RESOLUCIÓN

POR MEDIO DE LA CUAL SE APRUEBA UNA OBRA DE CAPTACIÓN Y CONTROL DE CAUDAL

de la obra de captación y control de caudal a implementarse sobre la fuente Quebrada La Chaparrala o Vueltecitas, para el sitio de captación 2 (futura captación)

Foto 1. Diseños de la obra de captación y control de caudales aprobada (isométrico)

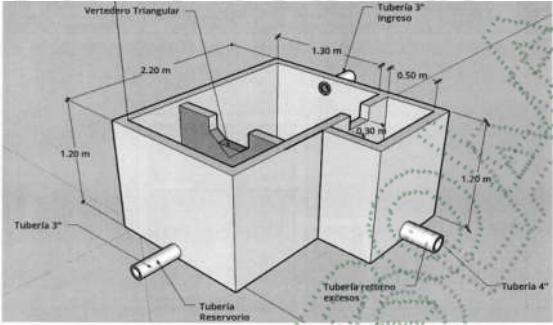
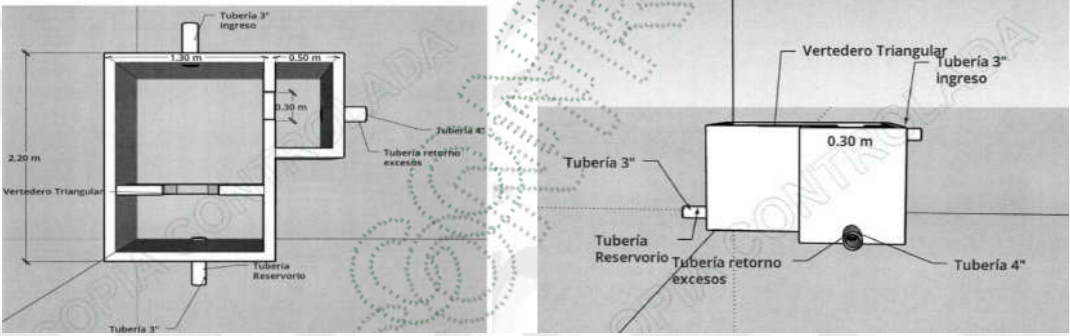
En las fotos 1, 2 y 3 se pueden observar los diseños de la obra de captación y control de caudales de la captación # 2, aprobadas en la Resolución RE-00532-2025 de 17 de febrero de 2025 por medio de la cual se modifican las concesiones de aguas superficiales unificando los actos administrativos bajo las Resolución 112-5186 de octubre 19 de 2016, Resolución RE-04399-2022 del 10 de noviembre del 2022 y Resolución RE-01334-2023 del 29 de marzo del 2023, a la sociedad Flores El Capiro S.A.

Según los planos presentados, la obra corresponde a una estructura construida en mampostería, conformada por un compartimiento principal y un compartimiento lateral destinado a la recepción del agua. El compartimiento principal presenta dimensiones aproximadas de 2,20 m de longitud, 1,30 m de ancho y 1,20 m de altura, las cuales permiten disminuir la velocidad del flujo y favorecer su estabilización antes del control hidráulico.

El agua ingresa a la estructura a través de una tubería de 3 pulgadas que descarga inicialmente en el compartimiento lateral. En este punto se dispone de un muro de separación de aproximadamente 0,30 m de altura, cuya función es distribuir el flujo de manera uniforme hacia el compartimiento principal y reducir la turbulencia generada por la conducción. En el compartimiento principal se encuentra instalado un vertedero triangular (en "V"), destinado al control y medición del caudal derivado. Este elemento permite verificar el caudal captado y constituye el punto de referencia para el control del caudal concesionado.

Posteriormente, el agua captada es conducida hacia el reservorio mediante una tubería de salida de 3 pulgadas, identificada en los planos como conducción hacia el sistema de almacenamiento. De igual forma, la estructura contempla un sistema para el manejo de los excedentes, conformado por una tubería de retorno conectada a una conducción de 4 pulgadas, cuya función es evacuar el caudal que supere la capacidad de captación o el caudal autorizado, permitiendo su retorno al cauce natural y evitando el desbordamiento de la obra.

Que, de conformidad con el Informe Técnico IT-04020-2026 del 09 de julio de 2026, se determinó un caudal promedio aforado de **4,35 L/s**, valor inferior al caudal concesionado de **6,16 L/s**, evidenciándose además que la obra de captación y control de caudal fue construida de acuerdo con los diseños, planos y memorias de cálculo aprobados por la Corporación, permitiendo controlar adecuadamente la derivación del recurso hídrico y el retorno de los excedentes a la fuente, sin evidenciarse captaciones superiores al caudal autorizado.

Que, en consecuencia, al verificarse el cumplimiento de las obligaciones establecidas en la Resolución RE-00532-2025 del 17 de febrero de 2025 y encontrarse que la obra implementada cumple con las especificaciones técnicas aprobadas por la Corporación, resulta procedente aprobar la obra de captación y control de caudal correspondiente al sitio de captación No. 2, en los términos del presente acto administrativo.

ARTÍCULO PRIMERO: APROBAR la OBRA DE CAPTACIÓN Y CONTROL DE CAUDAL, implementada por la sociedad **FLORES EL CAPIRO S.A.**, con NIT 811.020.107-7, representada legalmente por el señor **CARLOS MANUEL URIBE LALINDE**, identificado con cédula de ciudadanía No. 98.558.282, (o quien haga sus veces), para el uso de la concesión, modificada a través de la resolución con
